Field Safety Notice (FSN)

Handelsbetegnelse af de berørte produkter: MC 1124 og MC 1104

FSCA – identifikation: 13-12-2019

Elektriske kørestole MC 1124 og MC 1104 der er produceret før 15.07.2019 er berørt af denne FSN.

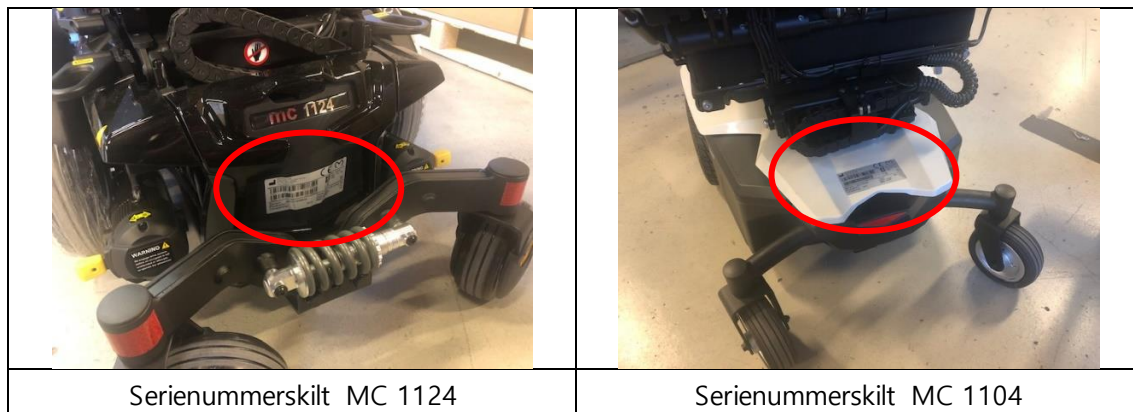
Kørestolene ser ud som på billederne herunder.

Serienummerskiltet på en MC 1124 og MC 1104 findes i den indcirklede position bagerst på køretøjet:
